Protokol o změně díla

změnový list číslo 068

Stavba: Centrum komplexní psychiatrické péče Brno

Změna: Odstranění heraklitu z žb kcí

5.NP - HERAKLIT

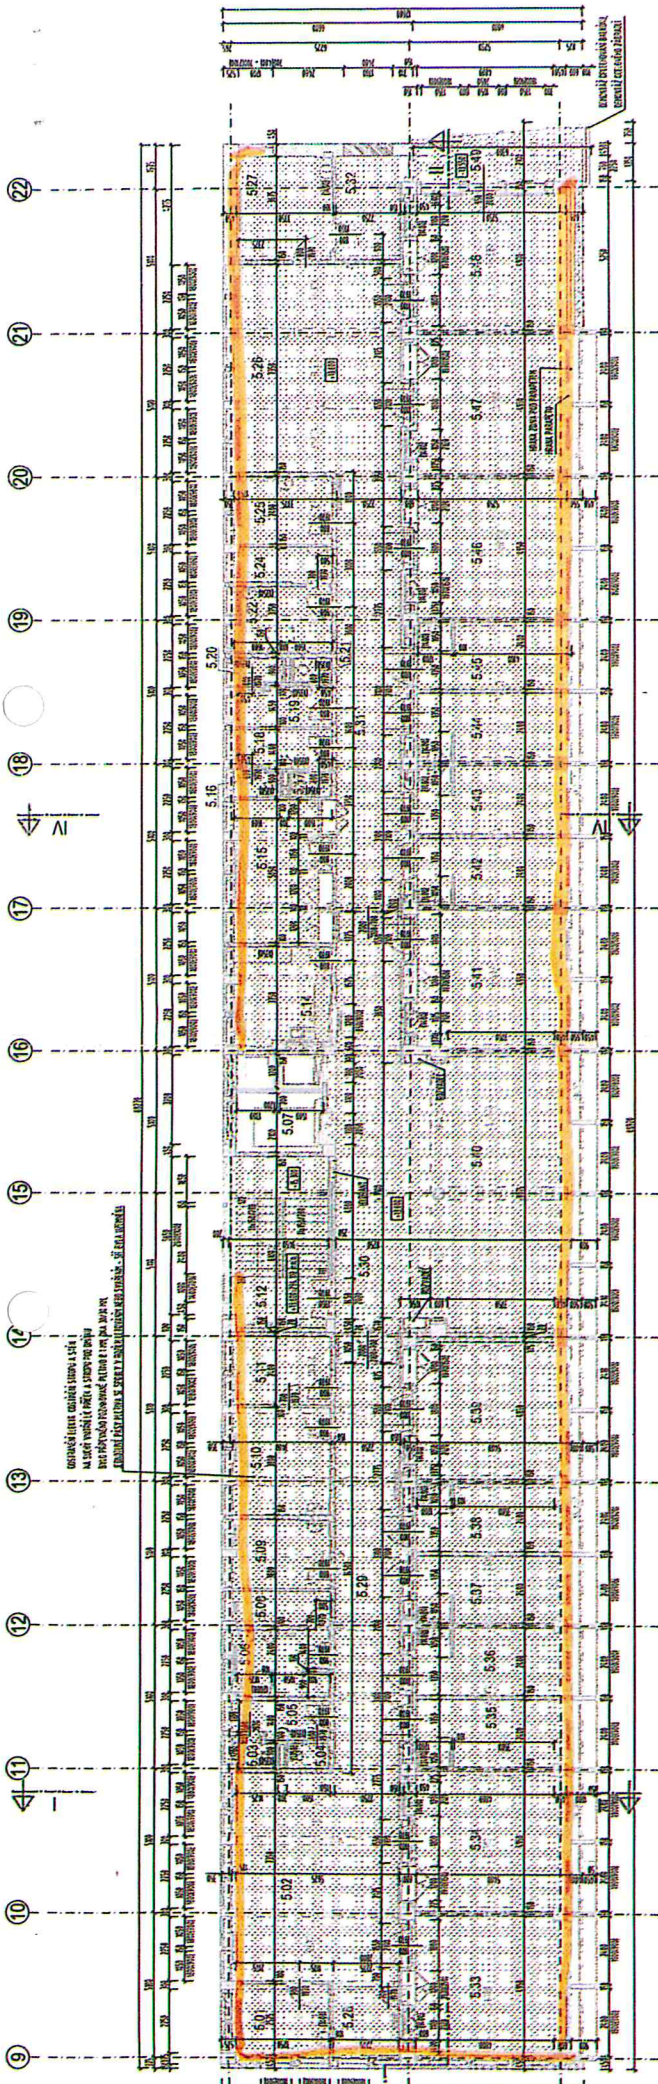
P O P I S	Změnu vyvolal: GD, Projekt		
	Popis změny: Změna řeší demontáž heraklitu z průvlaků obvodových průvlaků nad rámec zadávací dokumentace. Tento materiál nebyl v rámci stavebně technického průzkumu v místech realizovaných sond zjištěn k odkrytí heraklitu došlo až v rámci bouracích prací na objektu GA		
	Způsob projekčního zpracování: - vliv změny na náklady stavby: ANO		
C E N A	ocenění změny předložil: GZ 06/2020		ve formě
	náklady na změnu D.1.01 SO 01 - PAVILON G PK Rozpočet D.1.01.1 - REV 06 Architektonické a stavební řešení - revize 06	vícepráce	méněpráce
	Rozpočet D.1.01.1 - REV 06 Architektonické a stavební řešení - revize 06	125 312,45 Kč	0,- Kč
	projekční náklady	0,-	0,-
	úprava smluvní ceny: Přípočet v části D.1.01 SO 01 – Pavilon G PK, rozpočet D.1.01.1 – REV 06 Architektonické a stavební řešení – revize 06		
	zvýšení:	125 312,45 Kč	
	snížení:	0,-	
nová cena: Samostatná příloha celkové rekapitulace ZL pro dodatek č. 2

SEVERNÍ - (VIZ. 3NP) = 28,58 m²
 JIŽNÍ - (VIZ. 3NP) = 23,107 m²
 ZÁPADNÍ (VIZ. 3NP) = 3,859 m²
 Σ = 55,55 m²

3. NP - HERAKLIT

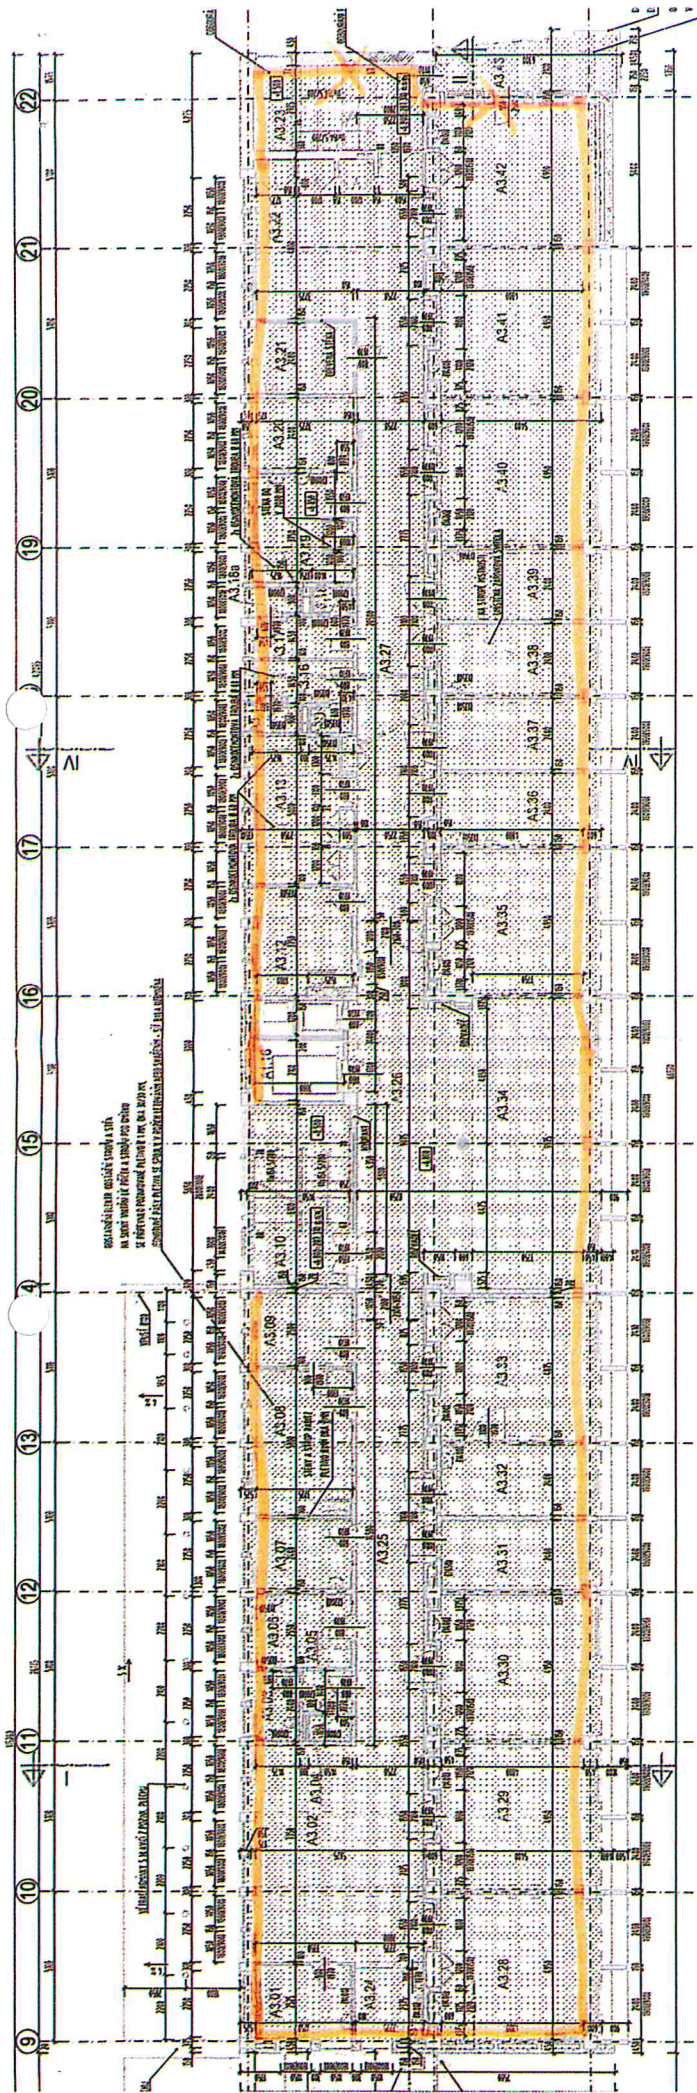
SEVERNÝ - $(11,51 + 3,575 + 1,125) \times 0,47 = 28,58 \text{ m}^2$

JIŽNÝ - $(66,92 - 0,45 - 0,45) \times 0,35 = 23,107 \text{ m}^2$

ZÁPADNÝ - $(4,8 + 0,6 + 2,275 + 0,1 + 3,25) \times 0,35 = 3,859 \text{ m}^2$
 $\Sigma = 55,55 \text{ m}^2$

ZL 68
PŘÍLOHA
02.2

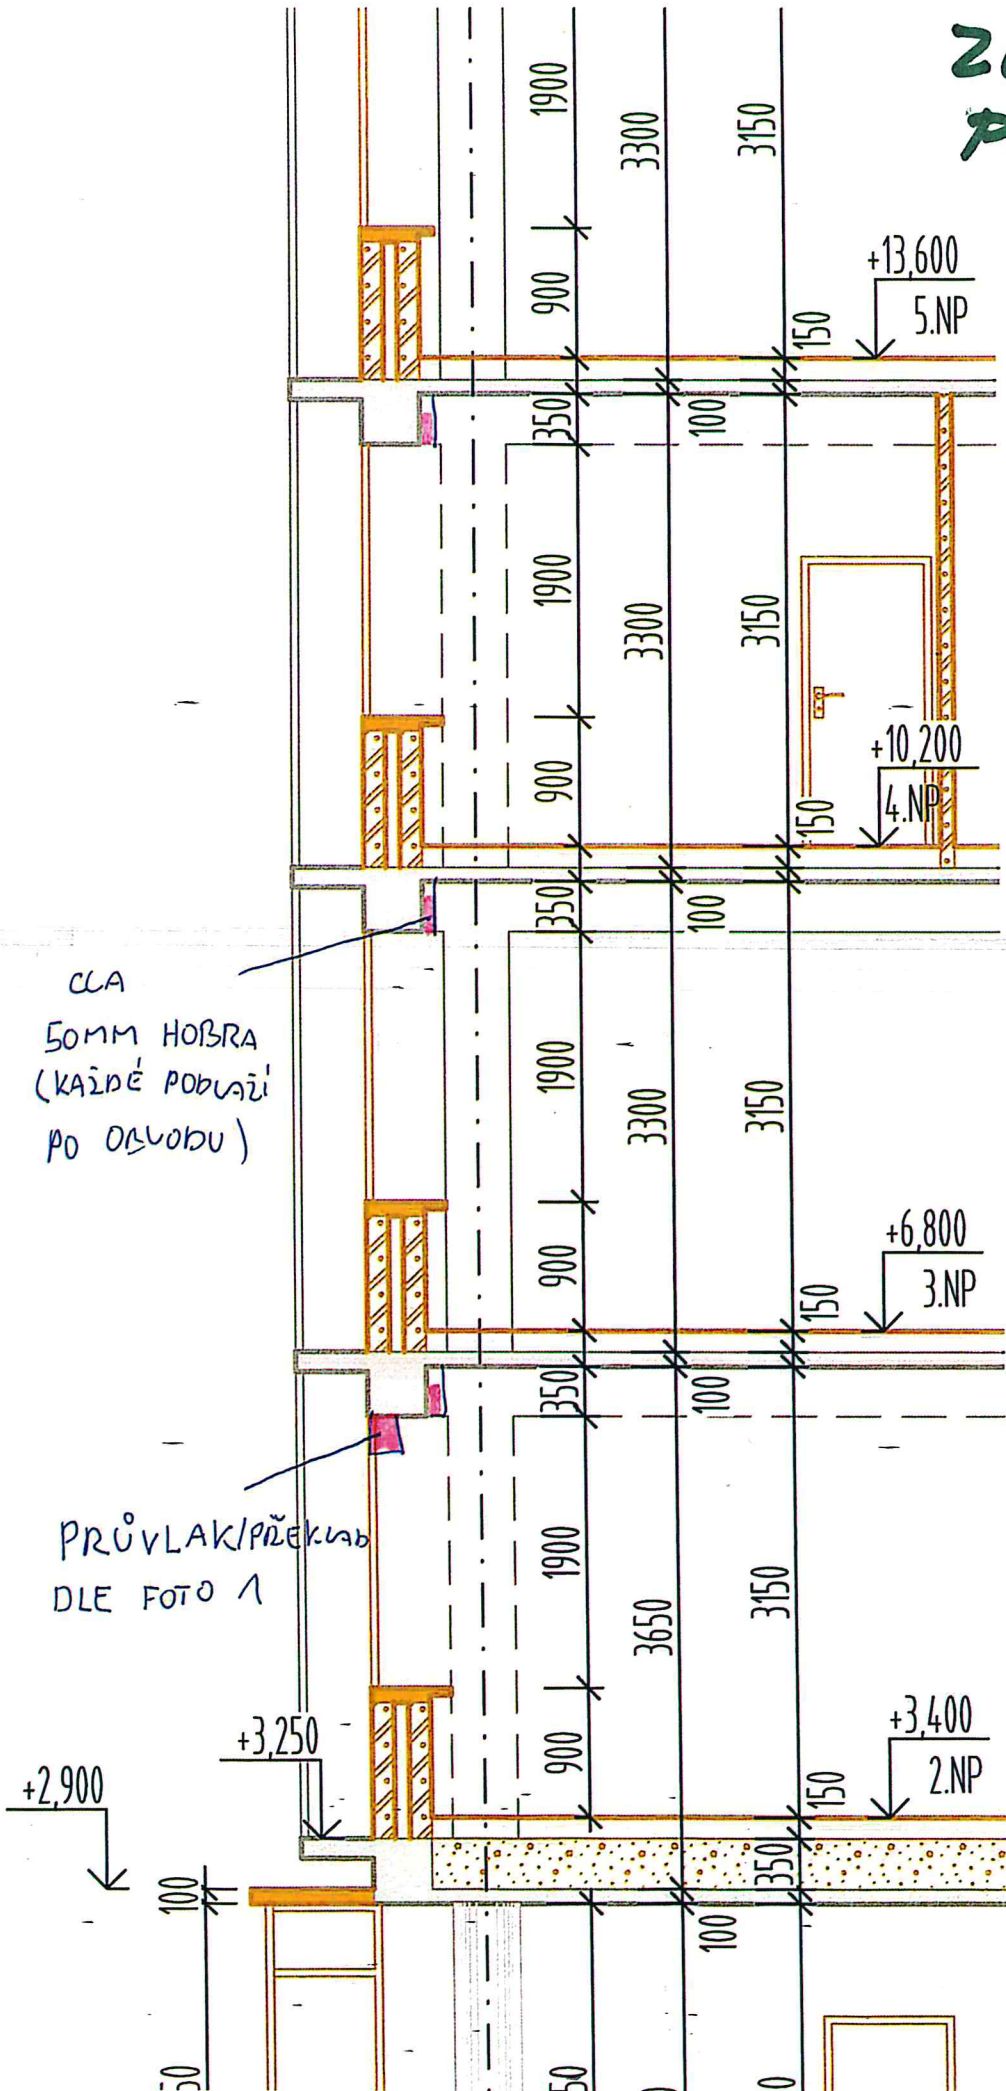
úprava, ale při objevení hrobky není toto možné a pro možnost provedení ztužující konstrukce musí být na těchto částech nosná konstrukce očištěna (cca 50mm do hloubky), prosím o pokyn jak s touto konstrukcí naložit. Dále je v příloze zobrazen menší překlad na oknem (cca 200/300mm), který je v 2.NP na celé jižní fasádě, v PD není zobrazen, prosím o pokyn jak naložit s touto konstrukcí.

СА
50MM HOBRA
(KAJDE PODLAŽI
PO OBLUČKU)

PRŮVLAK/PŘEKLAČ
DLE FOTO 1

Hobru budete muset odstranit. Překlad nad oknem je spojen s průvlakem? Pokud ne, na čem a jak je osazen?

Z hlediska statiky je nejdůležitější zjištění, že stropní konstrukce nad 1.NP je tedy pravděpodobně větší tloušťky než v původní dostupné dokumentaci ze které jsme vycházeli tedy ne 100 mm, ale cca 200 mm. Z této konstrukce nesmí být ubourána ta část, která měla být vlastně skladbou podlahy. Je tedy nutno nejdříve geodeticky zaměřit horní hrany stropní desky (po odbourání skutečných podlahových vrstev) v celé ploše stropu nad 1.NP a se zpracovatelem stavební části určit jestli je možné nějakým způsobem vyřešit tento výškový rozdíl v návaznosti na další objekty a jestli mohou být v části tohoto objektu stropní desky takto ponechány nebo musí být odstraněny.

Dále je nutno zjistit v jaké výšce jsou horní výztuže hlavních nosných průvlaků mezi sloupy tohoto dilatačního celku a jestli nebyly v rámci zvýšení tl. desky mezi průvlaků poposunuty o cca 100 výše než je náš předpoklad dle původní dokumentace. Takže provést cca 4 sondy na různých místech (dvě v místě uskočených stropních desek mezi osami 9-12 do obou směrů průvlaků a další dvě mezi osami 12-14) **opatrně pouze úzkou drážkou z horní hrany průvlaků** do krycí vrstvy půdorysně cca 200 mm od sloupů a nalézt horní podélnou výztuž průvlaků a zaměřit geodeticky v jaké výšce je horní hrana výztuže. **Sondy provádět maximálně opatrně a v žádném případě neporušit výztuž průvlaků!** Horní stropní desky tl. 150 mm mezi osami 9-12 zatím nebourat.
